„Výstavba Multifunkční sportovní a kulturní haly v Brně“

VYSVĚTLENÍ, ZMĚNA NEBO DOPLNĚNÍ ZADÁVACÍ DOKUMENTACE

Vysvětlení zadávací dokumentace č. 1 ze dne 3. 1. 2022

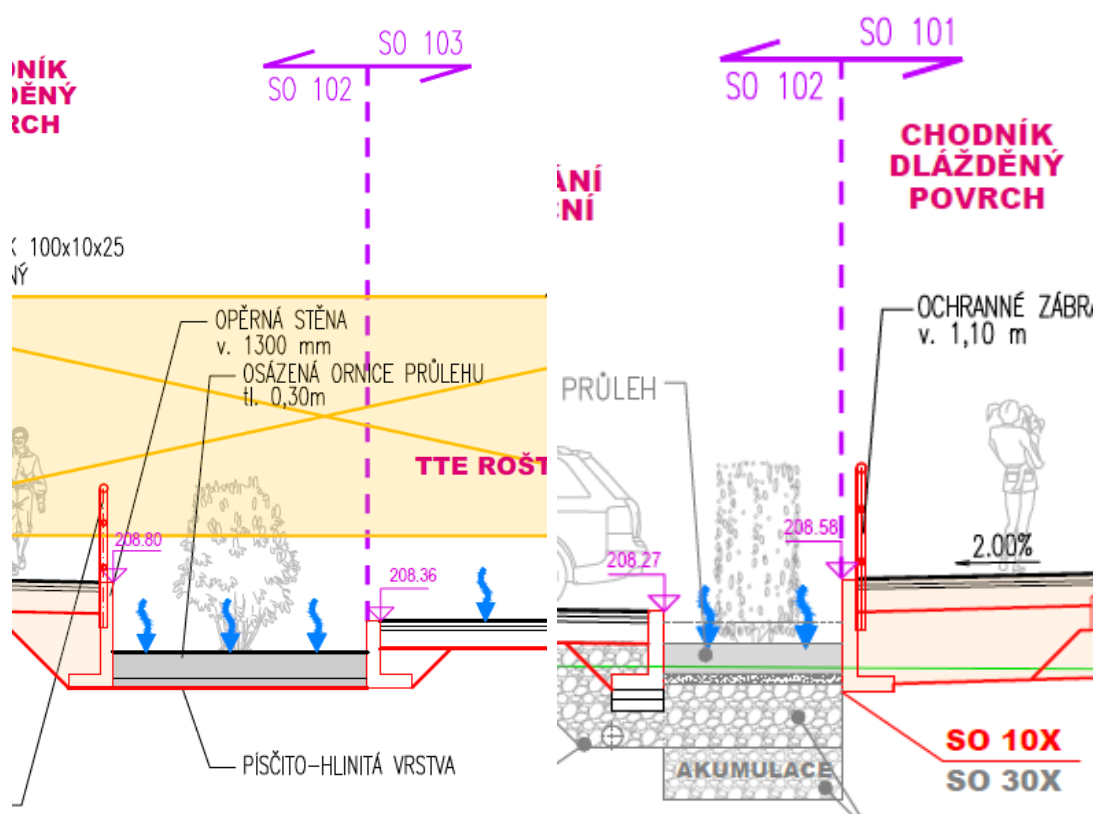
V soupisu prací „OSSENDORF - 1. STAVBA - MODRÁ - Multifunkční sportovní a kulturní pavilon 1. ETAPA [zadání].xlsx„ jsou v řásti SO 103b – Plocha P2 položky ř.5-8 mřř a dod Opěrné zdi samonosné ze řelezobetonových řílřů tvaru L se řákladem z betonu prostého dl.40.5m.

Z výkresové dokumentace je patrné, ře opěrné zdi jsou i v SO 101 (dl.8m) a 102 (dl.47m) ovřem v soupisech prací řěchto objektů položky pro mřř a řodávku opěrných zdí se řábradřím řybí.

Žádám o doplnění příslušných položek do soupisu prací.

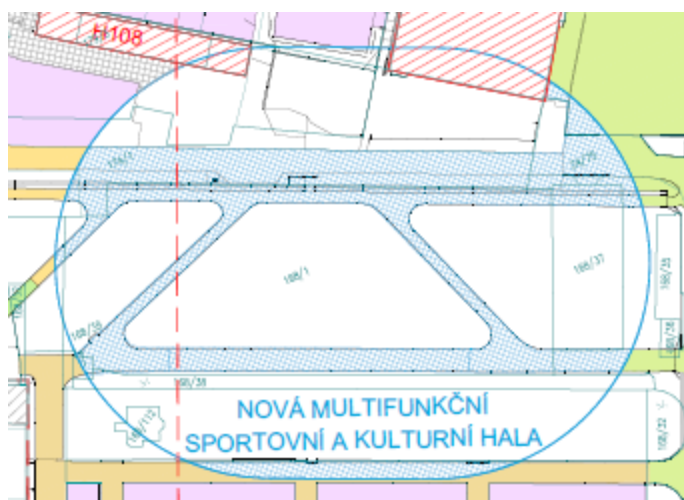
V situaci SO 002.1 – DEMOLICE ZPEVNĚNÝCH PLOCH jsou modře šrafované stávající plochy v místě budoucí haly. Tyto plochy nejsou zahrnuty v příslušném soupise prací části OKOLNÍ PLOCHY a nefigurují ani v soupise prací části HALA.

Pokud má být demolice těchto ploch součástí cenové nabídky, žádáme zadavatele o doplnění příslušných položek do soupisu prací.

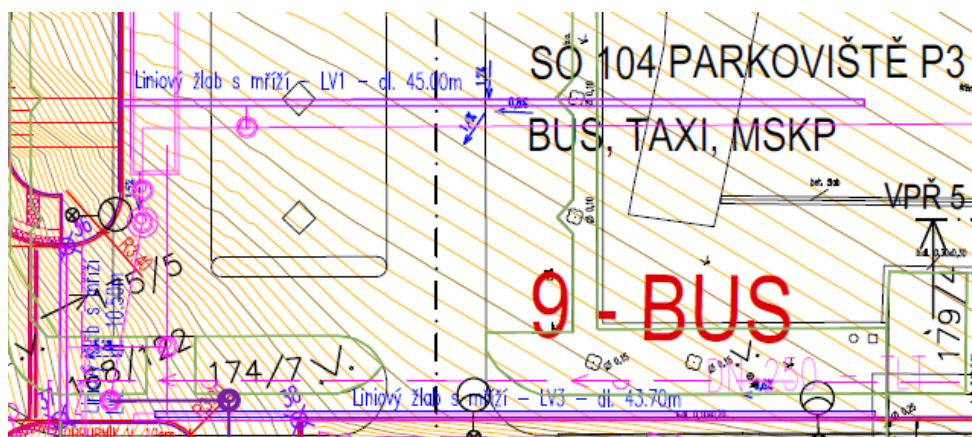
V situaci SO 104 – PARKOVIŠTĚ P3 – BUSM, TAXI, MKSP jsou zakresleny liniové žlaby (LV1-3 45,0+10,5+43,7m), které nejsou vykázány v příslušném soupise prací.

Na jihovýchodní straně parkoviště jsou v situaci zakresleny 3 uliční vpusti, které také nejsou vykázány v soupise prací SO 104.

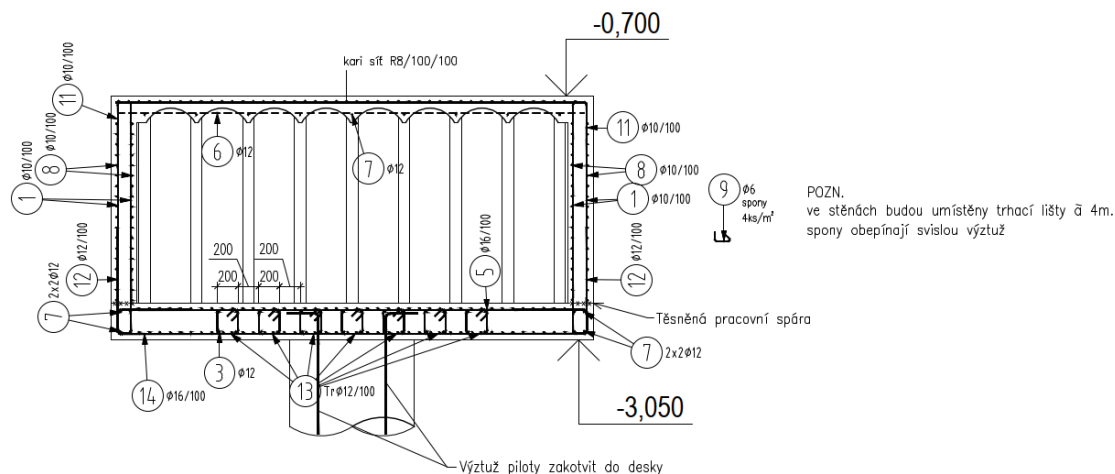
V projektové dokumentaci D12a SK – BETON / A_MSKP_DPS_SO101_D12a_101_TZ_00.pdf - 5.3 SCHODIŠTĚ - 4) DVOURAMENNÁ SCHODIŠTĚ Z 1.NP DO 6.NP

Žádáme zadavatele o doplnění položky na vylamovací lišty, přes které jsou napojeny monolitické mezipodesty na schodišťové stěny.

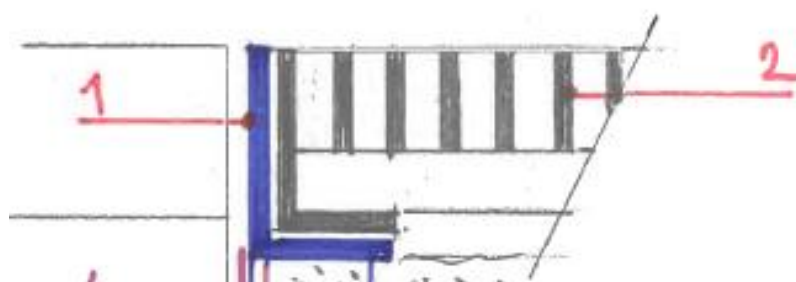
Mříže jsou ve VV definovány jako litinové s ocelovým rámem, ovšem ve výkrese 105_09_Schéma mříží.pdf je v legendě uvedeno, že rám i mříž budou ocelové:

1/ Nosný ocelový rám např. L100/65/8

2/ výplňový demontovatelný ocelový rošt – rám např. L90/60/8, horní pásnice 50/6 á 25mm, spodní křížové pásnice 30/6 á 100mm

Žádáme zadavatele o jasné zadání materiálu mříží.
